**STAVEBNĚ TECHNOLOGICKÝ PROJEKT  
OBJEKT A KOMPLEXU ALBATROS KBELY  
1. POSOUZENÍ PŘEDANÉ PD**

**1. POSOUZENÍ PŘEDANÉ PD**

<b>Název stavby:</b>	<b>Albatros Kbely – objekt A</b>
<b>Typ objektu:</b>	<b>Bytový dům</b>
<b>Stavebník:</b>	<b>Skanska Residential a.s.</b>
<b>Zhotovitel:</b>	<b>Skanska a.s.</b>
<b>Generální projektant:</b>	<b>EBM Expert, s.r.o.</b>

Obrázek 1 – detail jímky v garážích

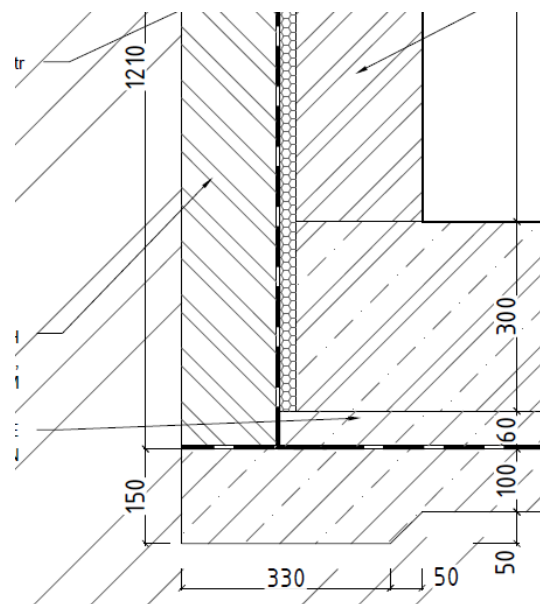
Hydroizolace je zbytečně zatažena až pod základovou spáru stěny a chybí náběhový klín při přechodu mezi deskou a stěnou.

Do detailu je přidán náběhový klín z materiálu XPS, který zamezí porušení asfaltového pásu. Asfaltový pás není dotažený až pod základovou spáru stěny. Tímto způsobem se ušetří určité množství materiálu.

Obrázek 4 – sklon ploché střechy

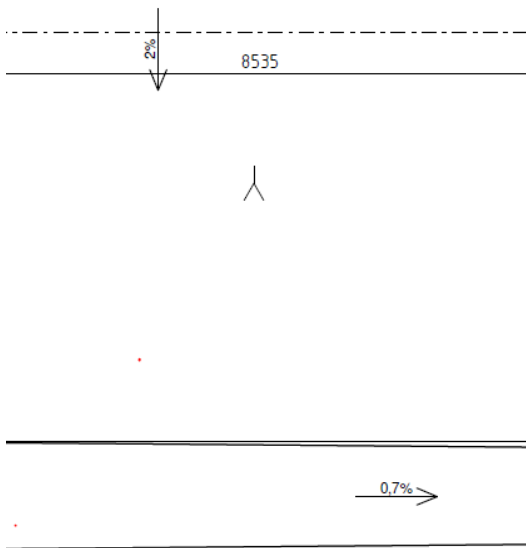
Sklon je projektovaný na minimum dle normy ČSN 73 1901-1. Střecha by měla být navržena se spádem 3 %, aby nedocházelo k tvorbě kaluží na střeše. <sup>[8]</sup>

Obrázek 5 – detail atiky

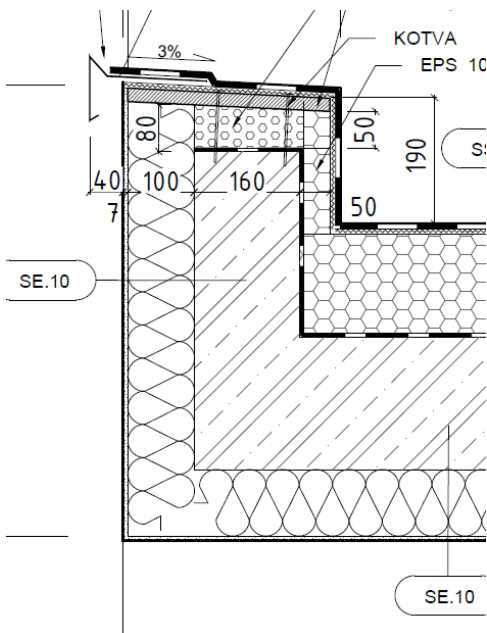
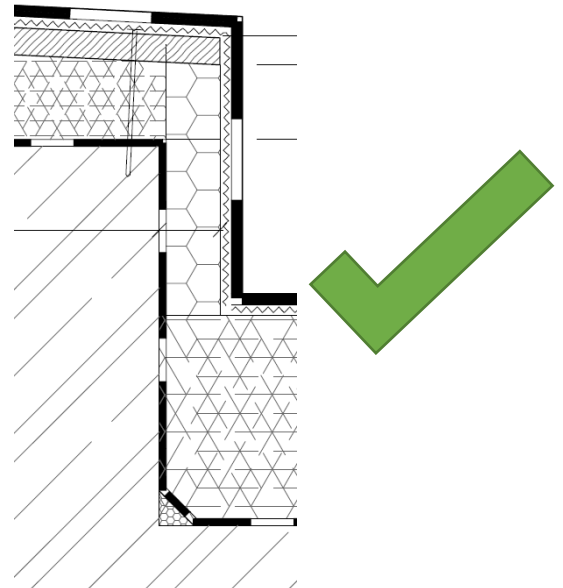
### 1.2.3 Chybějící náběhový klín pro parozábranu střechy

Pod parotěsnou zábranu mezi přechodem střechy a atiky byl přidán náběhový klín z materiálu XPS.

Obrázek 7 – sloup v 1.PP

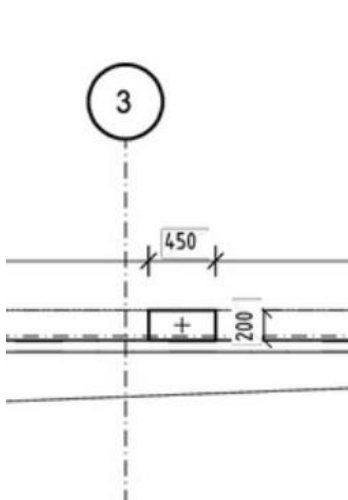
Sloup má průřez 450×200 mm, zatím co stěna má tloušťku 250 mm, a tak vzniká detail, který se velice obtížně bední. Výhodnější řešení by bylo zvětšení průřezu na tloušťku stěny.
